Commune  
de  
**AVIREY-LINGEY**

**AVIS d'HYDROGEOLOGUE AGREE**

**Définition des Périmètres de Protection**  
**des Captages Communaux**

**JACQUEMIN** ( Mars 1998 )

Figure 3

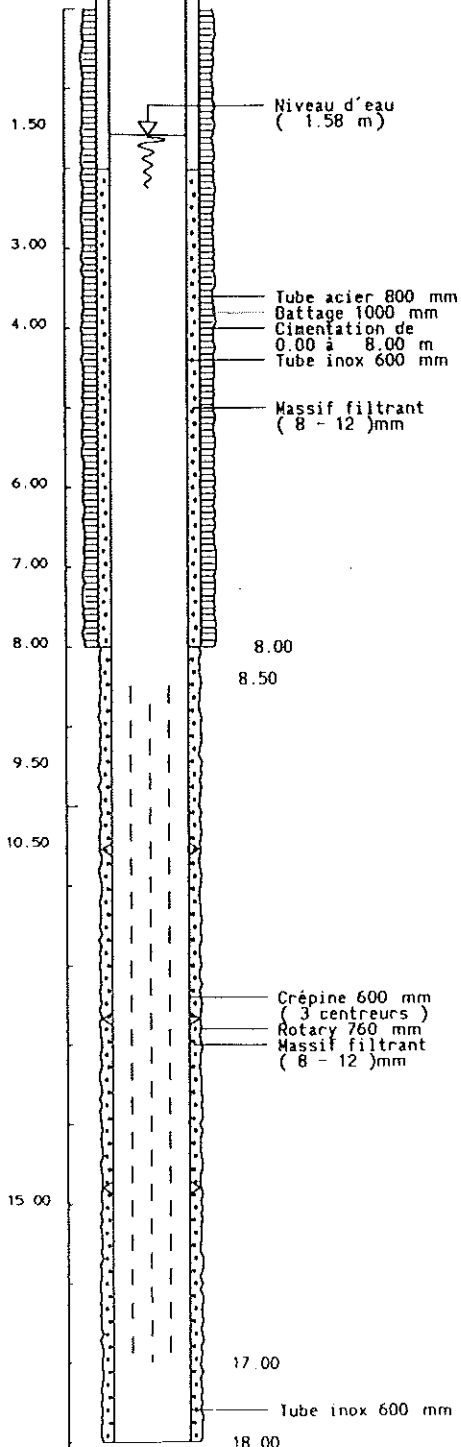
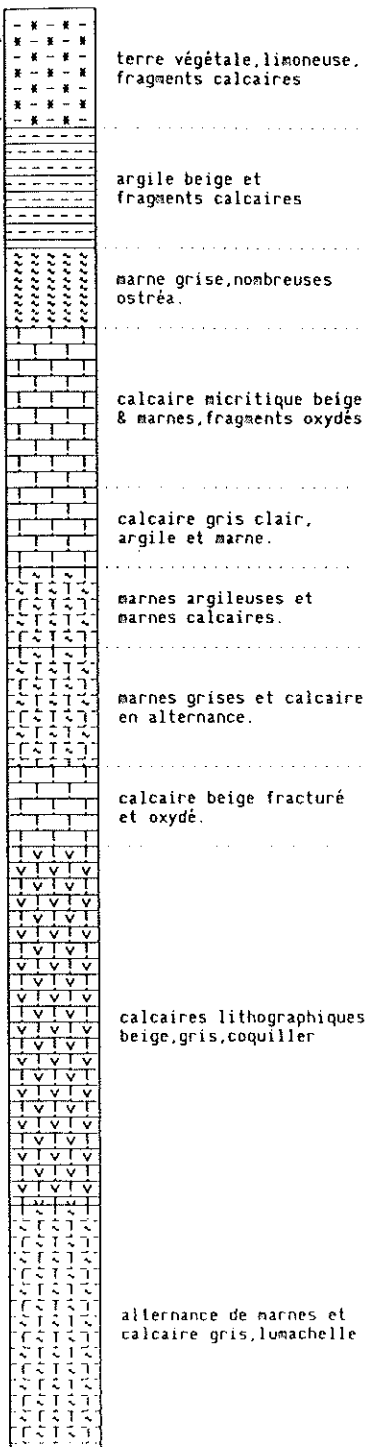
**La Coupe Géologique :** La coupe géologique de l'ouvrage (fig.3) montre l'existence d'un niveau marneux entre 7 et 9,50 m au toit d'un horizon calcaire fracturé traversé entre 9,50 et 10,50 m.

⇒ Le forage par sa conception est protégé des pollutions de surface qui pourraient apparaître dans sa proximité.

⇒ L'aquifère, semi-captif, est également protégé par une formation argileuse rencontrée entre 8 et 9,50 m de profondeur.

Figure n°4 : Evolution des teneurs en nitrates aux captages de Avirey-Lingey

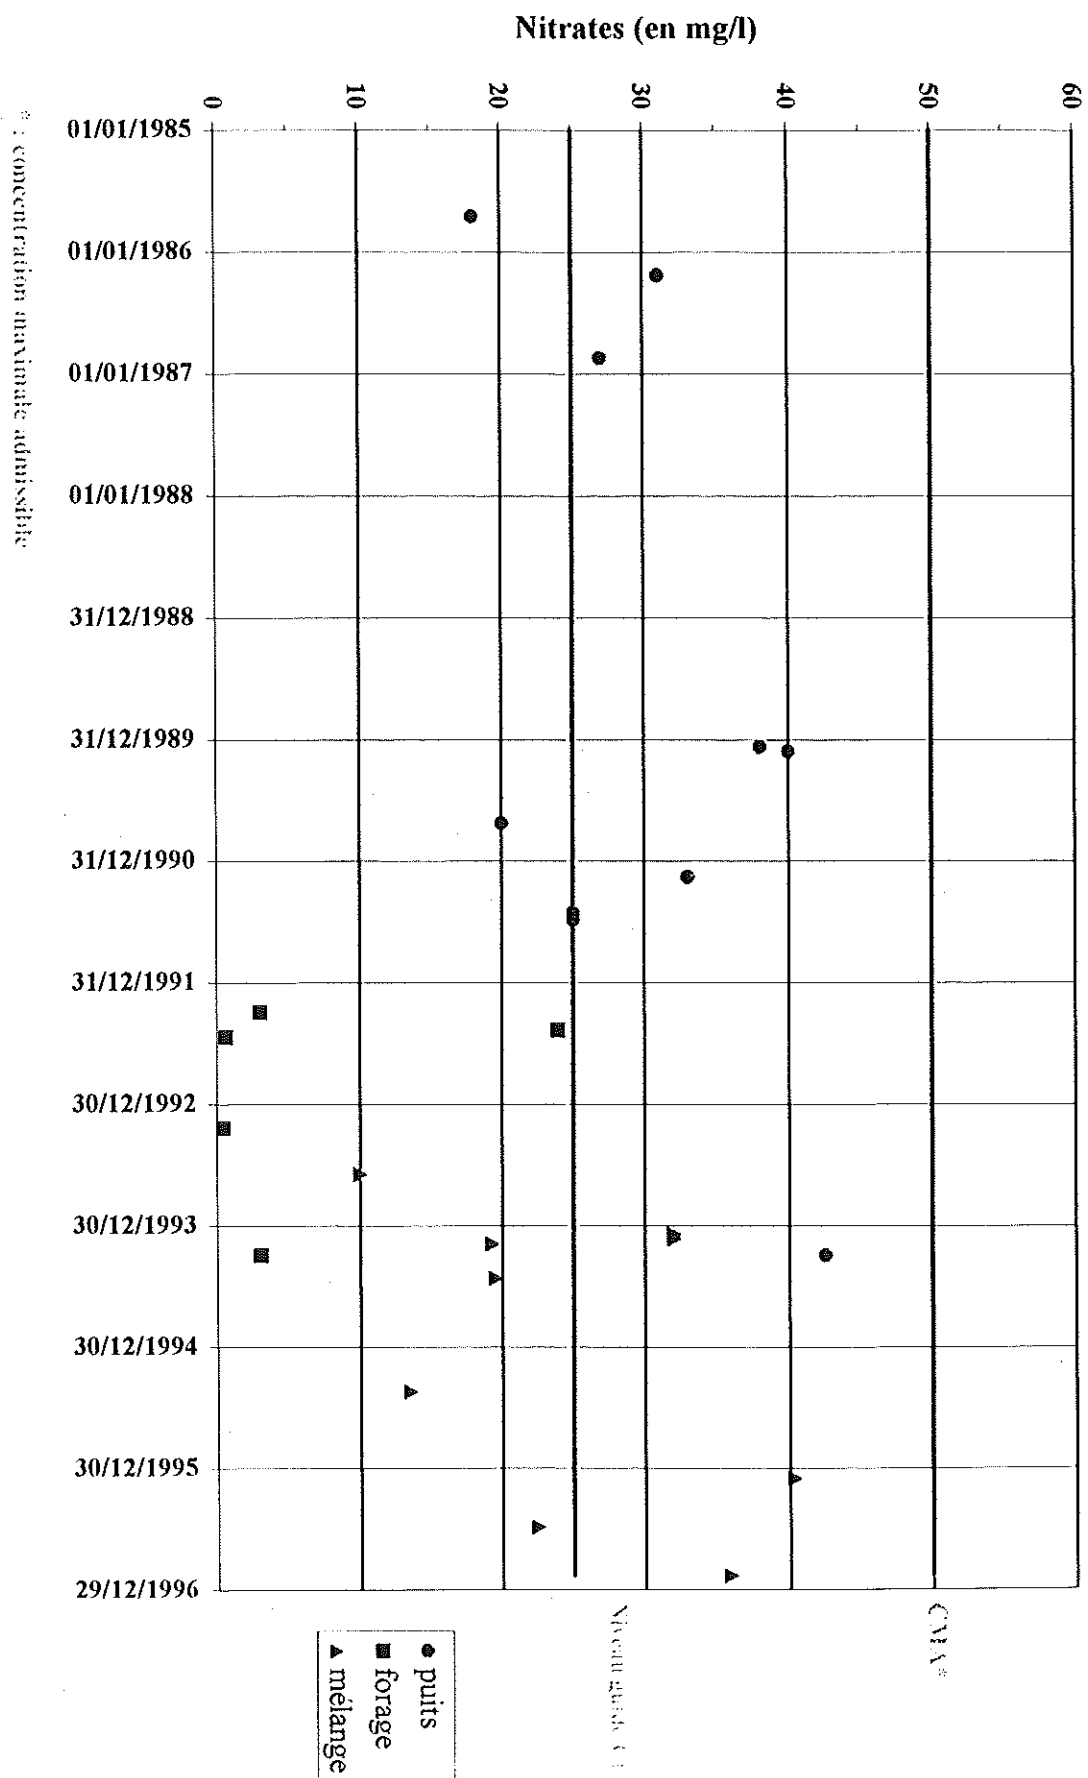
**Qualité :** La nappe supérieure présente (fig.4) une teneur en nitrates comprise entre 18 et 43 mg/l. La concentration est supérieure au niveau guide de 25 mg/l ce qui a justifié le mélange avec l'eau de la nappe inférieure faiblement marquée par les nitrates.

~~Carte n°4~~ *Figure 5*  
Vulnérabilité de la ressource et  
environnement des captages

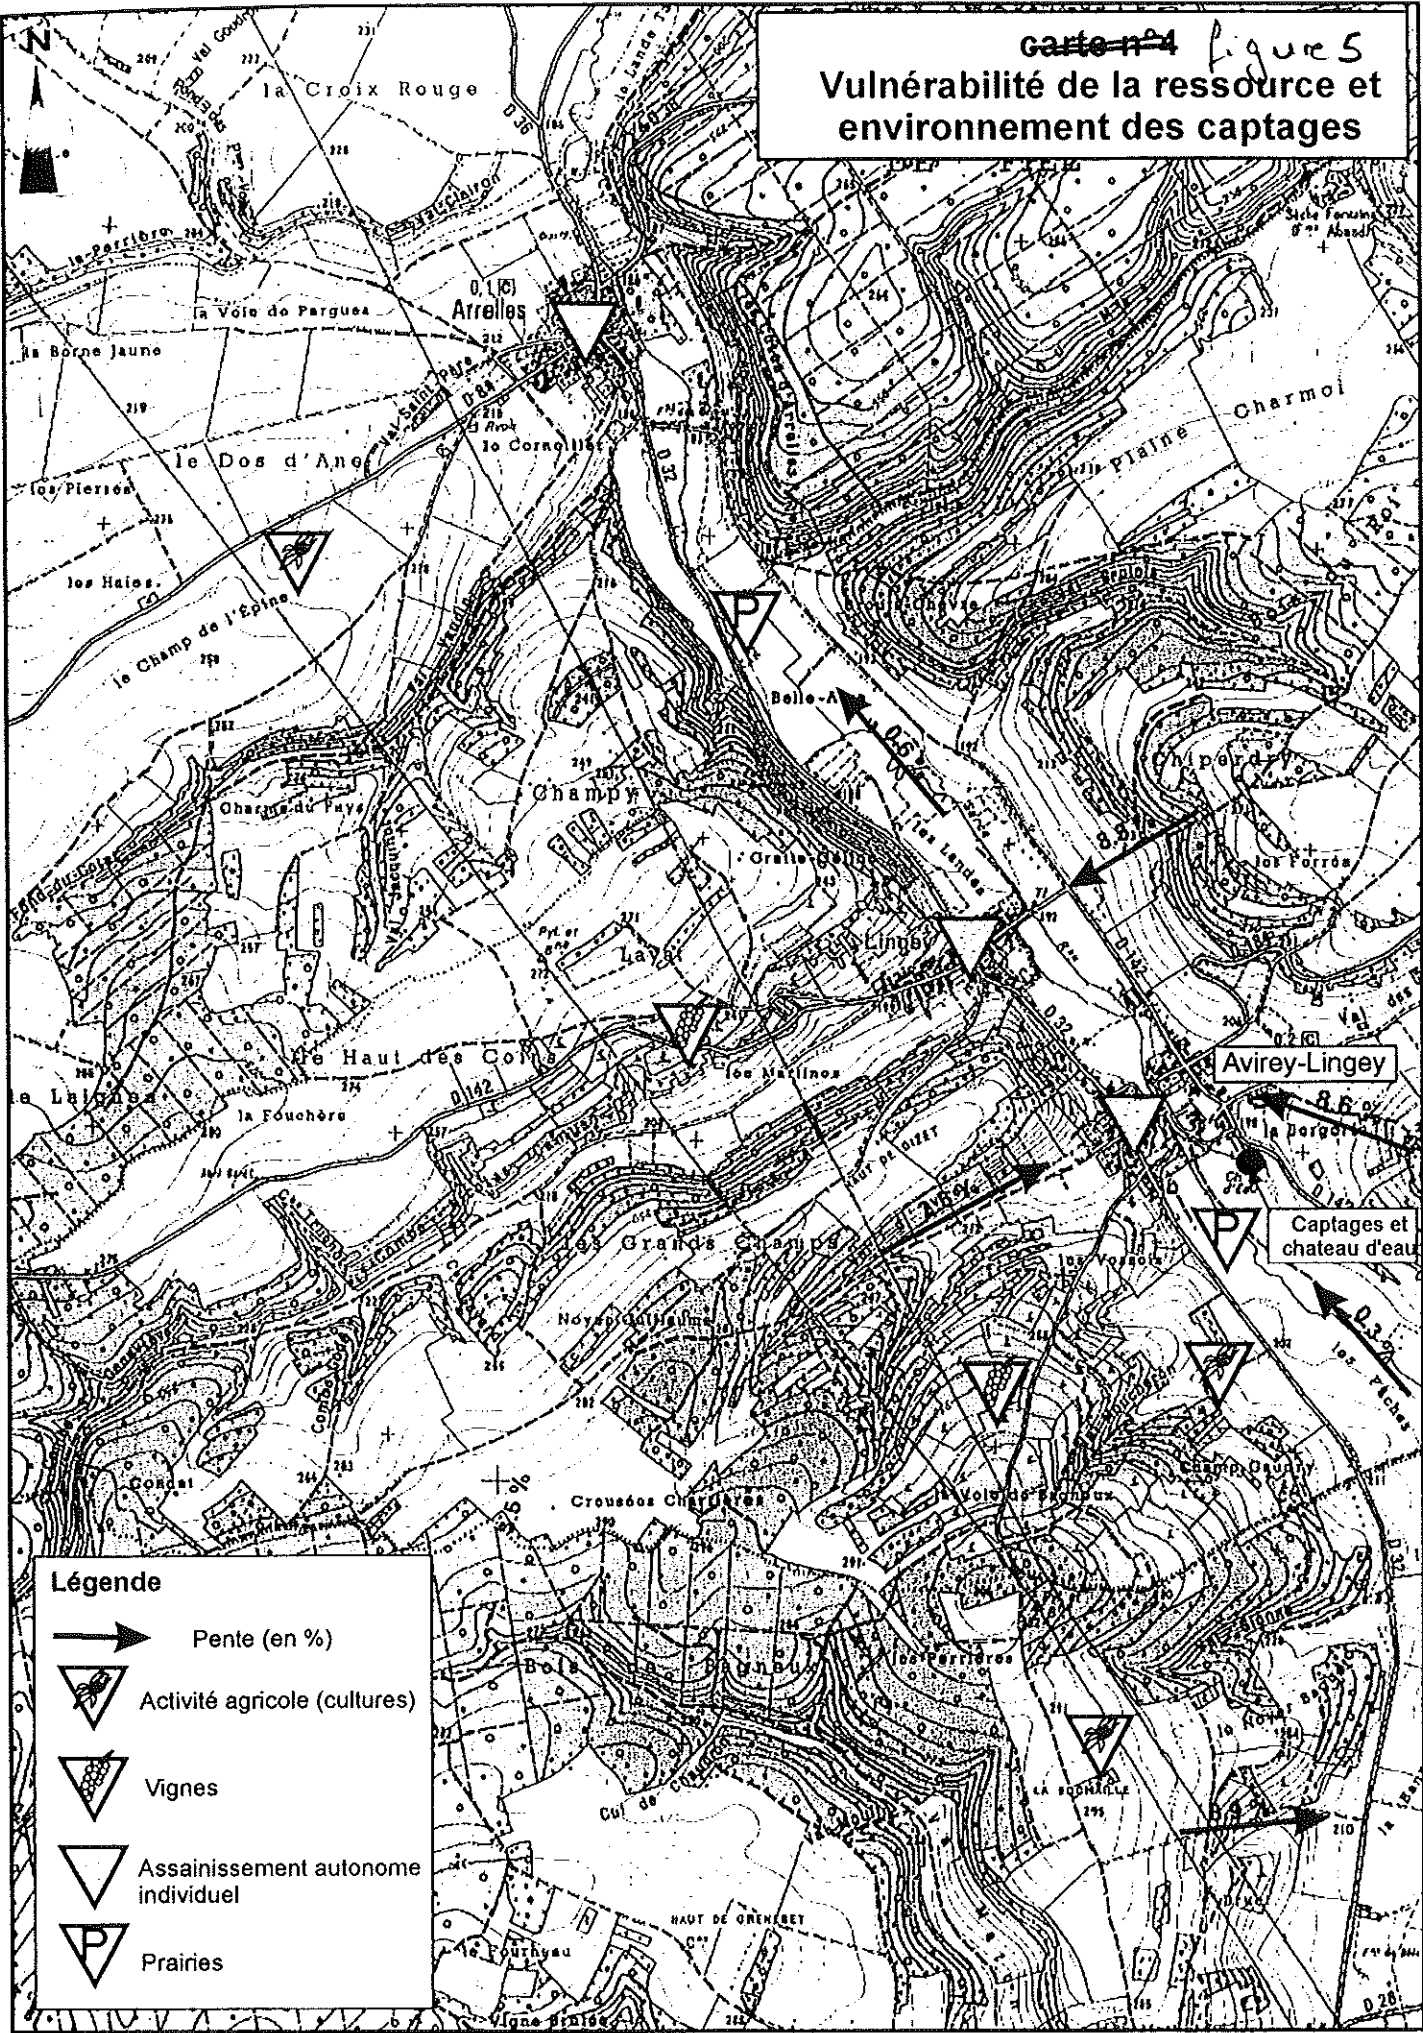
⇒ Les activités recensées dans la vallée (fig.5) ne présentent pas de risques pour la qualité des eaux souterraines exploitées par la commune d'AVIREY-LINGEY.

⇒ Globalement, le secteur ne se présente pas comme une zone à forte concentration de risques liés à l'activité humaine. Les voies de circulation sont réduites et la rivière "la Sarce" draine un bassin versant rural.
